PŘÍLOHA Č. 1 - POPIS DROBNÝCH CYKLISTICKÝCH OPATŘENÍ

A. Úpravy provedené v rámci běžné údržby a oprav

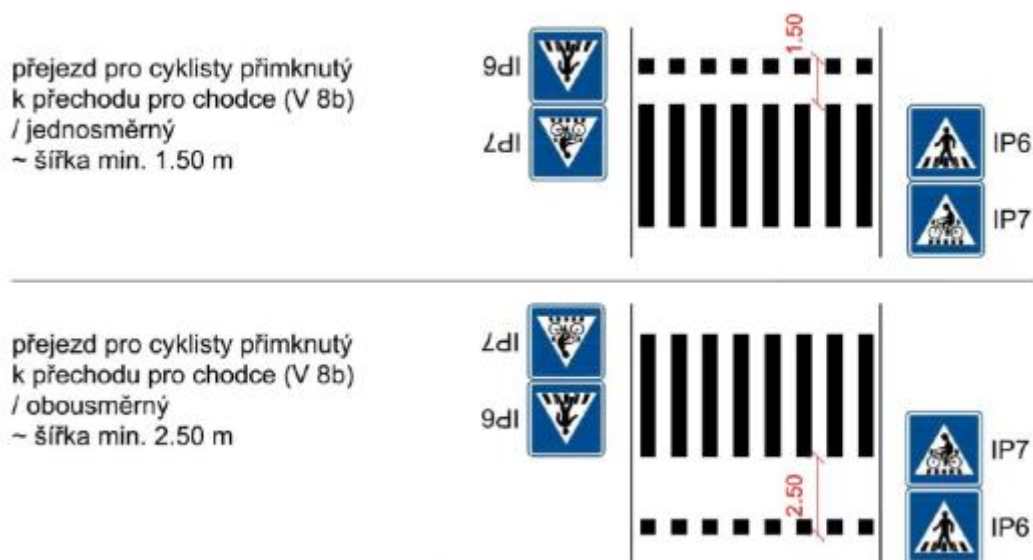
A 1 - Upravení přechodu pro chodce a cyklisty na Tř. Svobody: u tržnice k autobusovému nádraží na Tř. Svobody. Kdyby šlo lépe zdůraznit pruh pro chodce a pro cyklisty, jen by to situaci prospělo. Cyklista v současné době se nejen že musí vyhýbat chodcům v "cyklopruhu", ale také protijedoucím cyklistům, kteří nemají kam uhnout i z důvodu středového vyvýšeného ostrůvku. Ten je tam, chápu, z bezpečnostních důvodů, ale pro cyklistu vyloženě za trest. To pomínou situaci, kdy chodci přechází od autobus. nádraží k tržnici a při odbočení vlevo křížují dráhu cyklistům.

Závěr: prostřednictvím ODÚR v rámci údržby zajistit aby TSMO a.s. provedly úpravu dle výše uvedeného návrhu.

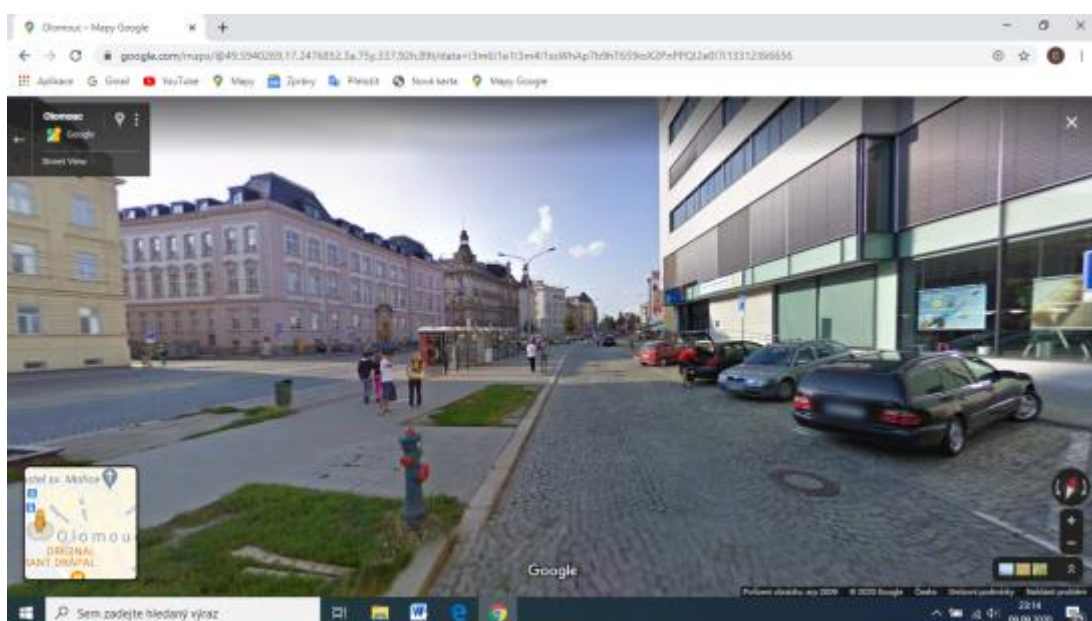
B2 - Zbudování smíšené stezky z ulice Tovární do ulice Smetanova: doplnění o vodorovné dopravní značení. Komfortní šířka, chodník využíván jak chodci, tak cyklisty. Navrhuje se osazení povoleného vjezdu cyklistů na chodník C7+E13.

Pracovní skupina souhlasí. Je třeba zpracovat podklady pro stanovení dopravního značení a věc schválit a zrealizovat

Závěr: zpracovat stanovení dopravního značení a předložit jej prostřednictvím ODÚR k posouzení dopravnímu inženýrovi Policie ČR Ing. Radvanskému.

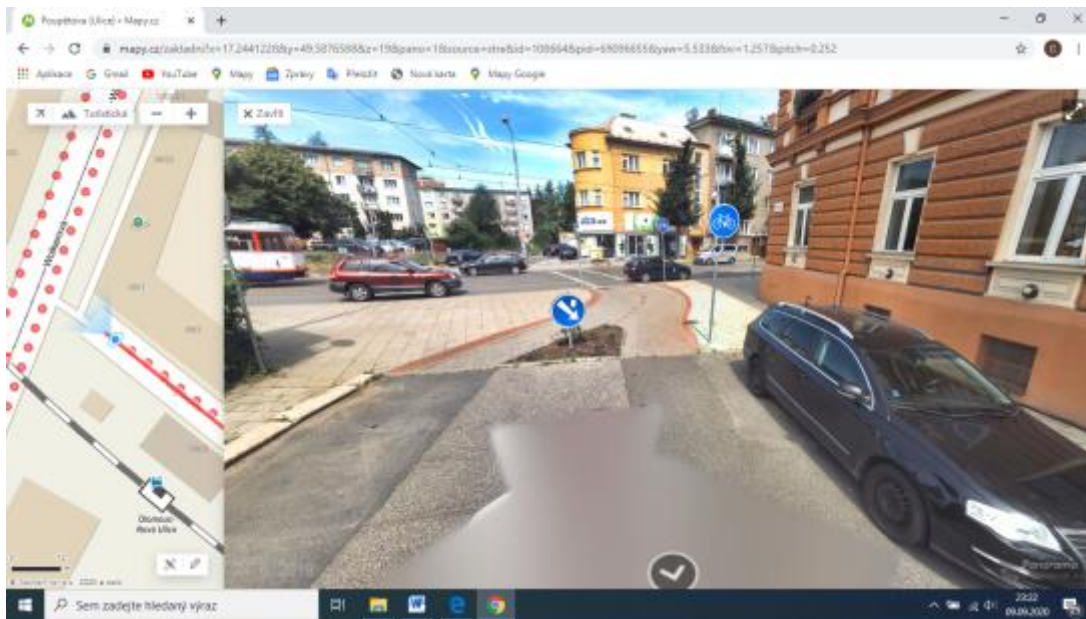
B4 - Vodorovné dopravní značení na ul. Poupětova : nastříkání žluté vodorovné čáry na ulici Poupětova - Aktuálně cykloprejezd z ulice Wolkerova ústí do parkovacích míst (zaparkovaných aut).

Pracovní skupina souhlasí. Je třeba zpracovat podklady pro stanovení dopravního značení a věc schválit a zrealizovat.

Závěr: zpracovat stanovení dopravního značení a předložit jej prostřednictvím ODÚR k posouzení dopravnímu inženýrovi Policie ČR Ing. Radvanskému.

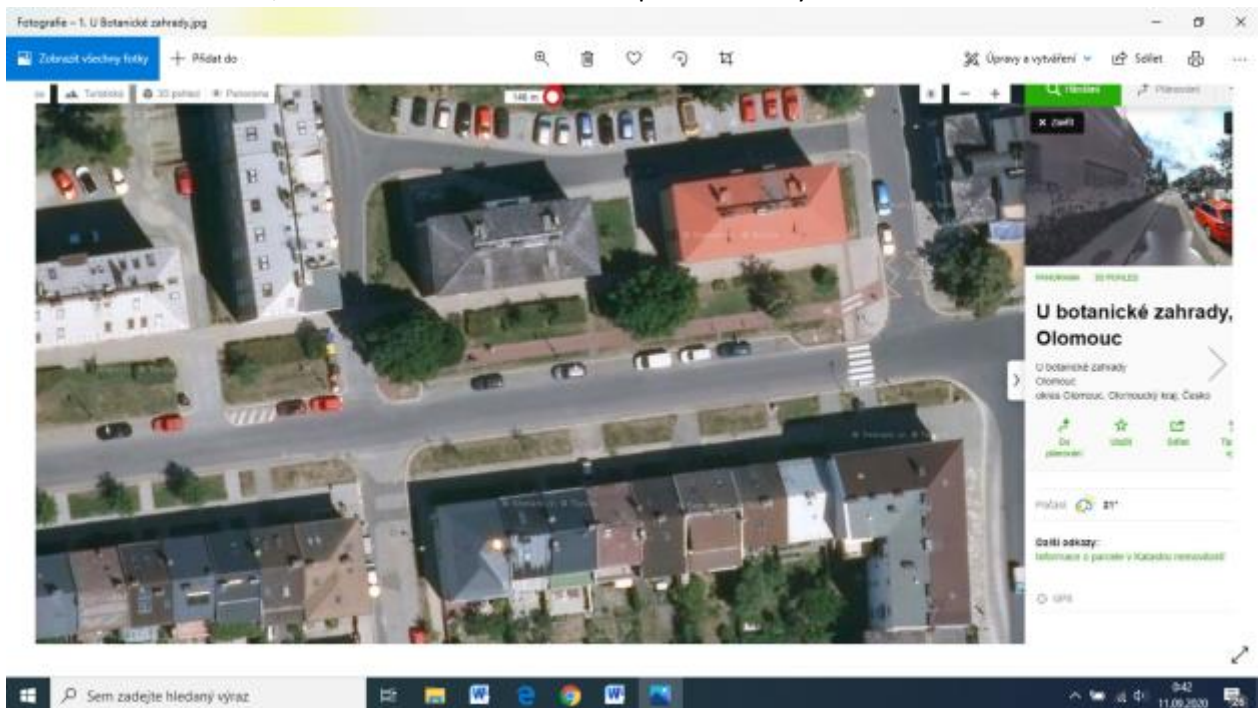
B5 – Celkové zlepšení rozhledových úhlů na ulici Polská v místě vyústění cyklostezky směrem k ul. Tolstého a označení cyklostezky: na jaře letošního roku došlo k velmi těžké dopravní nehodě s následným úmrtím velmi mladé cyklistky, která jela po kousku cyklostezky ve směru od Botanické zahrady směrem přes ul. Polskou do ul. Tolstého a následně nedala při sjíždění z cyklostezky přednost v jízdě příjezděcímu vozidlu z levé strany. Řidič neměl takřka šanci střet odvrátit, neboť vyústění stezky a chodníku je za zaparkovanými vozidly. Bylo by žádoucí zrušit cca 3 parkovací stání vlevo a taktéž je potřeba učinit opatření i na pravou stranu, kde taktéž stávají auta. V blízkosti je taktéž křižovatka, takže to parkování je tam nežádoucí i kvůli rozhledu při vyjíždění ze suterénu bytovek. Stávající značení A19 je absolutně nedostatečné. Je zapotřebí to celkově zlepšit, aby uvedené vyústění bylo zřetelné pro řidiče vozidel a oni měli nějakou možnost reagovat na cyklistu, který jim

nedá přednost v jízdě. Od začátku roku máme v kraji 4 usmrčené cyklisty při DN a do 24 hodin minimálně další tři, kteří zemřeli do 30 dnů od dopravní nehody.

Pracovní skupina pro cyklodopravu souhlasí.

Závěr: zpracovat stanovení dopravního značení a předložit jej prostřednictvím ODÚR k posouzení dopravnímu inženýrovi Policie ČR Ing. Radvanskému.

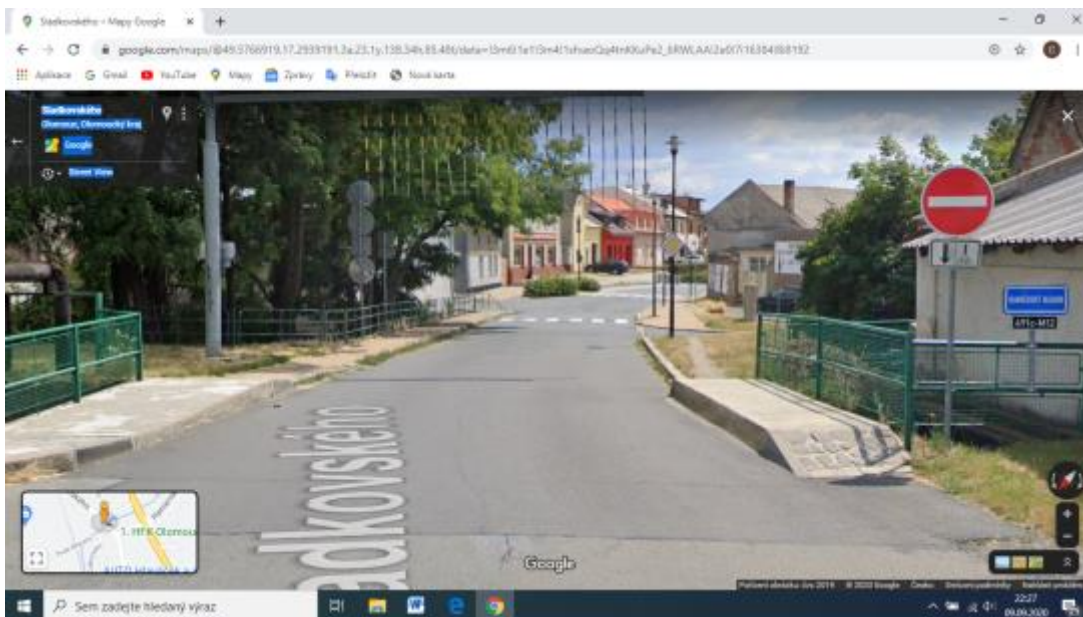
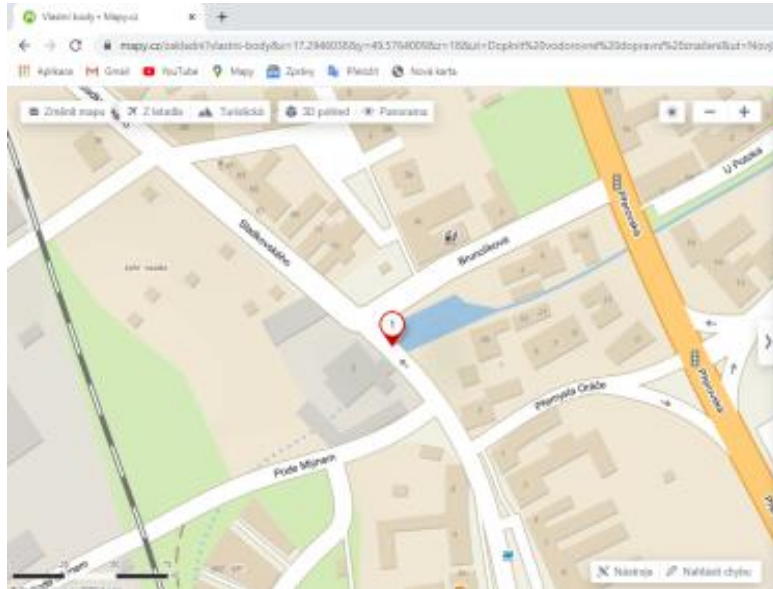
B7 – Zbudování smíšené stezky pro chodce a cyklisty na chodníku pod estakádou propojující ul. Holická s ul. Tovární: chodník propojující ul. Holická s ul. Tovární pod estakádou osadit značkami C7+E13.

Pracovní skupina cyklodoprava souhlasí s navrhovanou úpravou.

Závěr: zpracovat stanovení dopravního značení a předložit jej prostřednictvím ODÚR k posouzení dopravnímu inženýrovi Policie ČR Ing. Radvanskému.

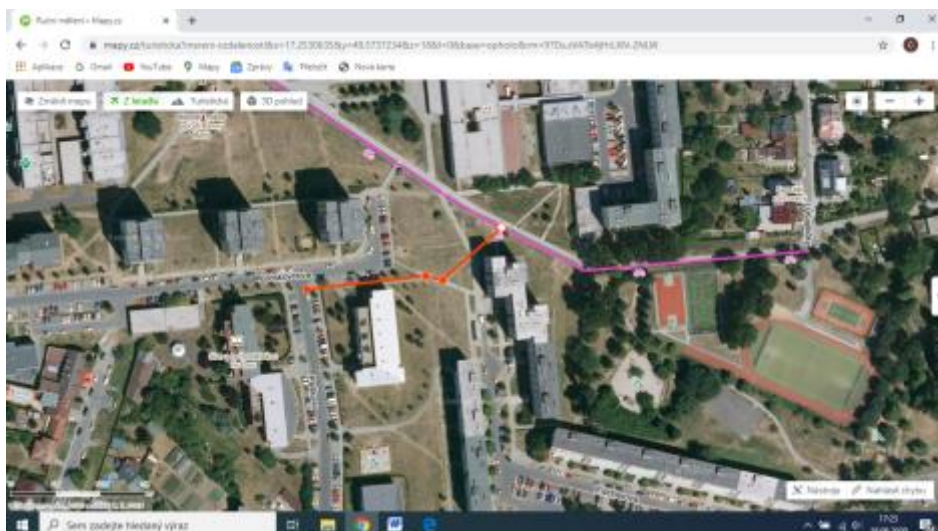
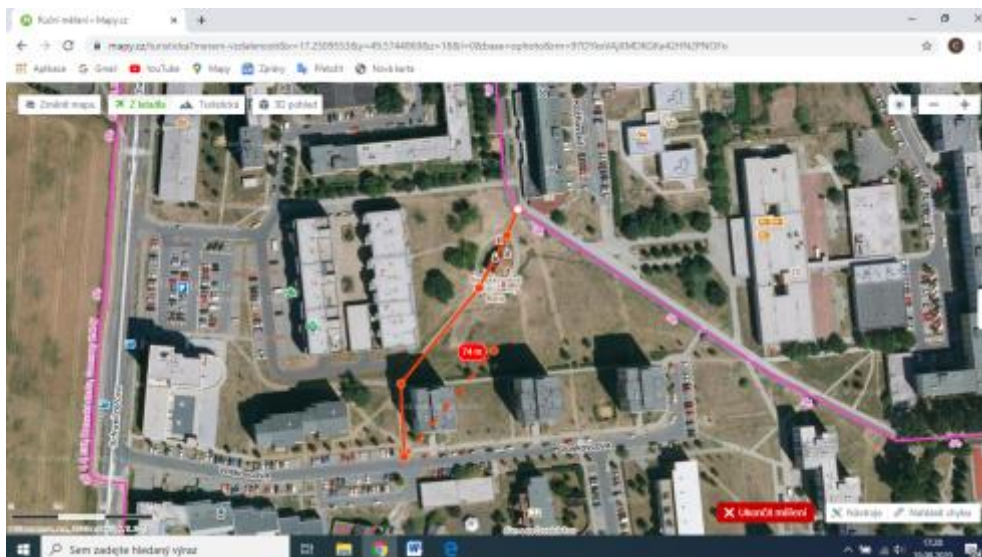
D1 – Umožnění průjezdu cyklistů přes sídliště Lazce od ulice Bořivojovy po ulici Na Letné: tato trasa je velmi frekventovaná a využívá ji řada cyklistů, nicméně oficiálně ji nesmějí využívat protože není propojena cyklostezka od ulice Bořivojova a cyklotrasa 6029, 6104. Kvůli tomu dochází mezi občany k nedorozumění a slovnímu napadání. Řešením může být přidání dopravního značení (společná stezka pro chodce a cyklisty) od ulice Dlouhá po řeku Moravu viz. mapa.

Pracovní skupina pro cyklo doprava souhlasí s nutností nějakého řešení této lokality. Již v r. 2013 byl zpracován IZ č. 18, který byl aktualizován v r. 2015 a to ve dvou variantách. To co se předkládá jako možné řešení je tzv. nulová varianta bez nutnosti investic, pouze s provedením stanovení dopravního značení. Nicméně zde je problém velmi husté sítě chodníků, že kdyby se povolil dopravní značkou vjezd cyklistů na tento tranzitní chodník vedoucí přes celé sídliště Lazce, tak na každém odbočení na vedlejší chodník by musela být také osazena značka ukončení vjezdu cyklistů. Vznikl by les značek.

Proto pracovní skupina navrhuje aby bylo celé sídliště Lazce vyhlášeno pilotně jako zóna s možností vjezdu cyklistů na všechny komunikace a po ročním zkušebním provozu by se postupně toto opatření mohlo zavádět i na ostatních sídlištích

Závěr: pracovní skupina doporučuje aby Odbor strategie a řízení zpracoval a předložil návrh k řešení pohybu cyklistů na sídlišti Lazce formou zóny jako pilotního projektu.

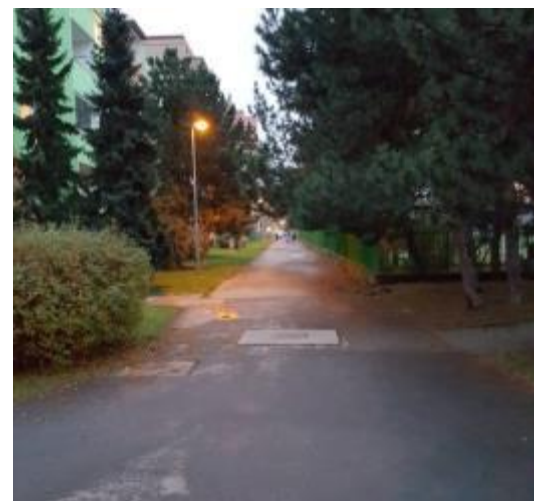
Jaroše a parkoviště na ul. Lužické: jedná se o propojení ulice kpt. Jaroše a ulice Lužická. Úsek Nedvědova rovnoběžný s ul. kpt. Jaroše je vyznačen jako stezka pro chodce a cyklisty a optimálně funguje již několik let. Ze dvou bočních hlavních přístupů není stezka ukončena, resp. zahájena. Jedná se o přístup z ul. Kpt. Jaroše a z parkoviště na ul. Lužická. Doporučujeme na začátku přístupu označit jako C9a,b.

Pracovní skupina cyklo dopravu doporučuje aby bylo postupováno obdobně jako v případě sídliště Lazce. Tedy až po té, pokud se pilotní projekt zóny pro pohyb cyklistů na sídlišti osvědčí.

Závěr: řešit formou zóny pohybu cyklistů na sídlištích pokud se osvědčí pilotní projekt na sídlišti Lazce

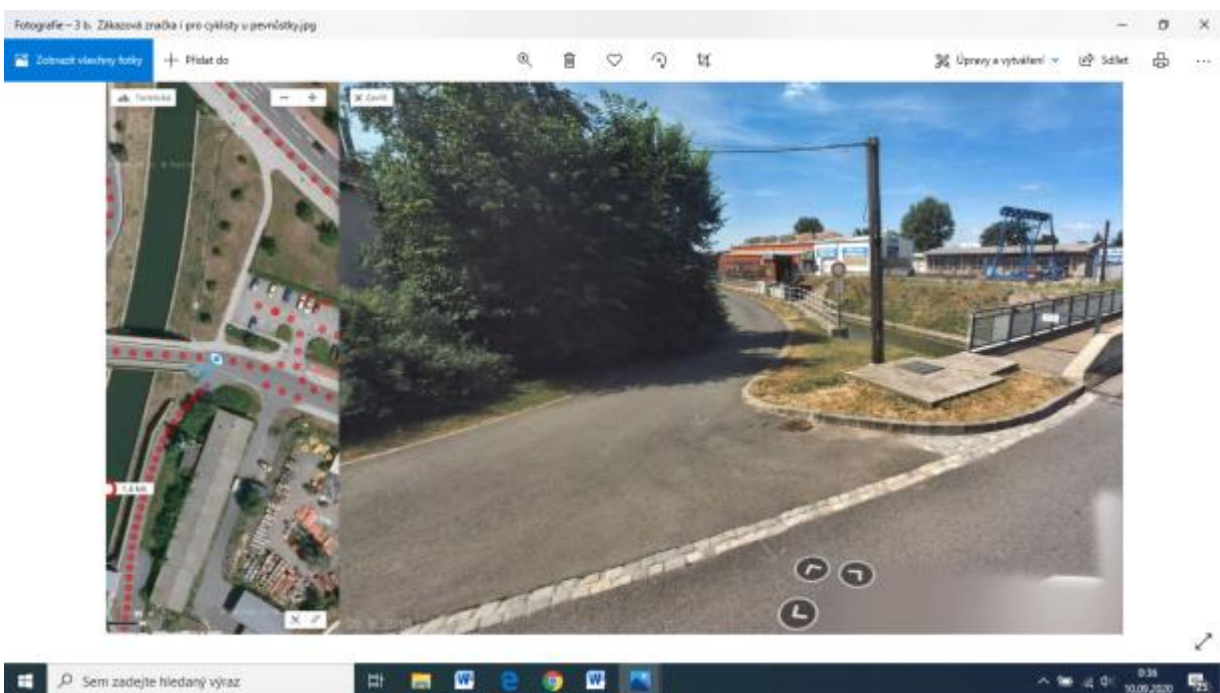
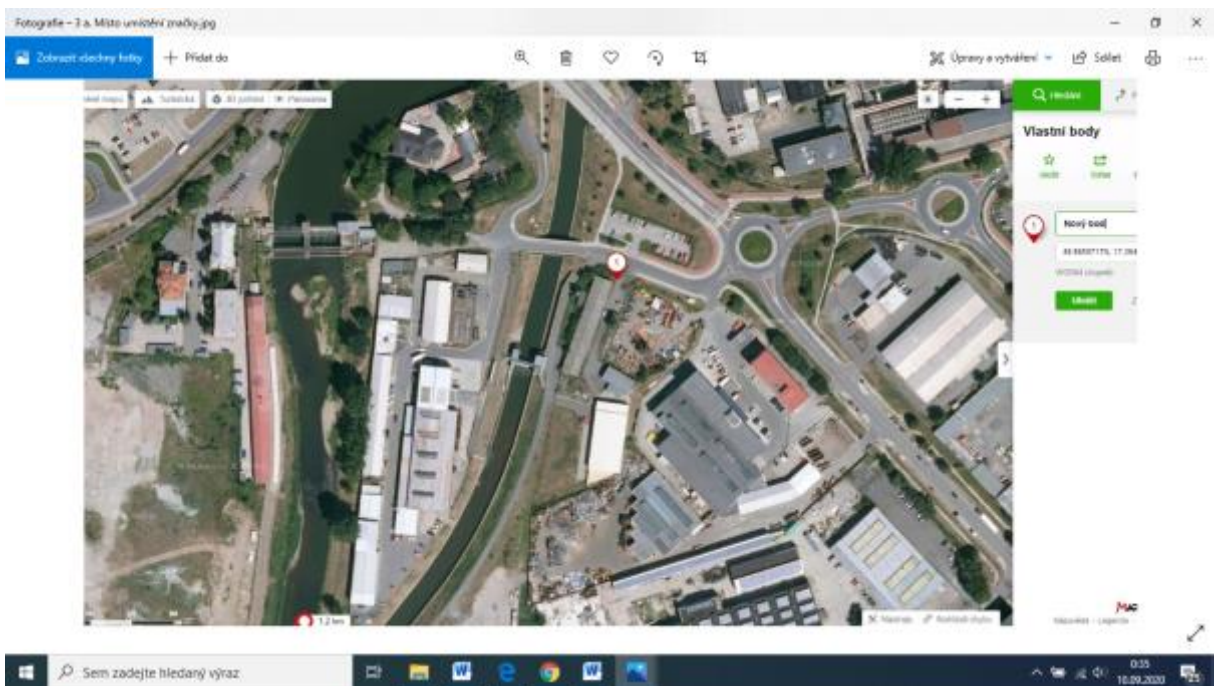
E1 – Na začátku obslužné komunikace v majetku Povodí Moravy s.p. vedoucí po levém břehu odlehčovacího kanálu řeky Moravy vyměnit značku B1 zákaz vjezdu všech vozidel za značku B11 zákaz vjezdu všech motorových vozidel:

Před pevnůstkou vlevo je komunikace podél odlehčovacího kanálu řeky Moravy, kde je umístěna značka B1 (ozn. č. 1), která platí i pro cyklisty. Jistě zde může být značka B11, která bude zakazovat jízdu pouze motorovým vozidlům, cyklisté zde určitě nikomu nemohou vadit, už teď tam běžně jezdí, přitom značka jim to zakazuje. Komunikace vede ke Kojeneckému ústavu.

Pracovní skupina cyklo doprava s námětem souhlasí a konstatuje, že dopravní značka se nachází na pozemku Povodí Moravy s.p. se kterým je třeba jednat o změně.

Závěr: aby odbor dopravy a územního rozvoje projednal s Povodím Moravy a.s, provedení změny dopravní značky ze zákazu vjezdu všech vozidel B1 na zákaz vjezdu všech motorových vozidel B11.
